## Bescheid

über die Änderung der  
allgemeinen bauaufsichtlichen Zulassung/  
allgemeinen Bauartgenehmigung  
vom 24. Januar 2022

**Nummer:**  
**Z-10.49-837**

**Sandwichelemente "FD", "FP" und "FV" nach DIN EN 14509 mit einer Mineralwolle-Kernschicht  
zwischen zwei Stahldeckschichten; für Wand- und Dachkonstruktionen**

Anlage 4.3a

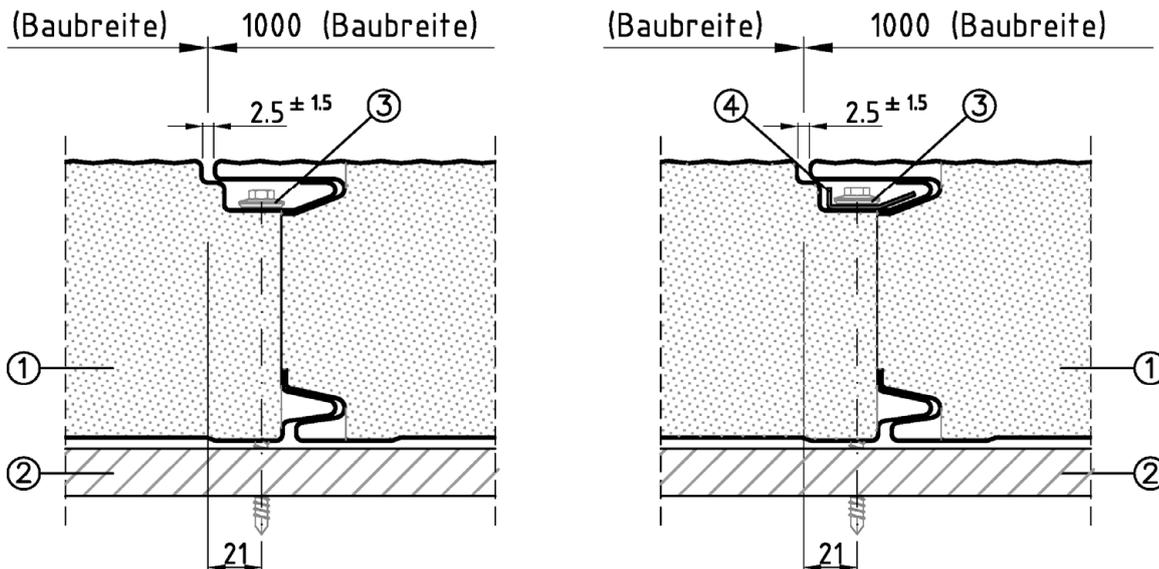
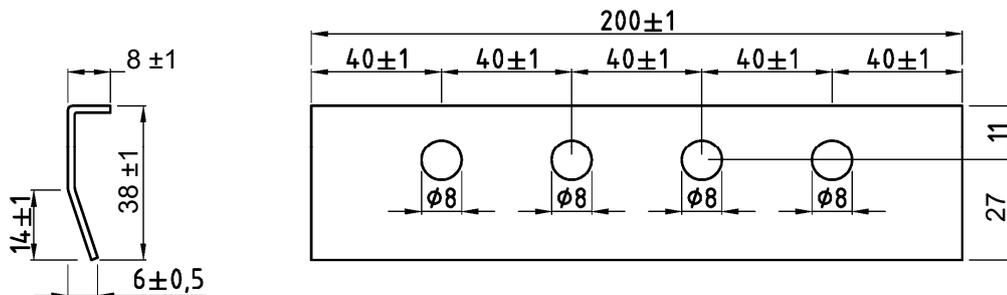
Die Anlagen 2.2 und 4.3 der allgemeinen bauaufsichtlichen Zulassung/ allgemeinen Bauartgenehmigung werden ersetzt durch die geänderten Anlagen 2.2a und 4.3a dieses Bescheides.

**Indirekte, verdeckte Befestigung des Wand- und Dachelementes "FV"**

- (1) Sandwichelement gem. Anlage 1.3.1
- (2) Auflager, Unterkonstruktion
- (3) Verbindungselement, Befestigungsschraube mit Scheibe gem. Anlage 2.1
- (4) Lastverteiler

Die Befestigung muss der Anlage 1.3.2 und den Angaben der Anlage 2.2a entsprechen.

**Lastverteiler:** t = 1,5 mm ± 0,1 mm

Der Lastverteiler muss den Angaben des Abschnittes 2.1 entsprechen.
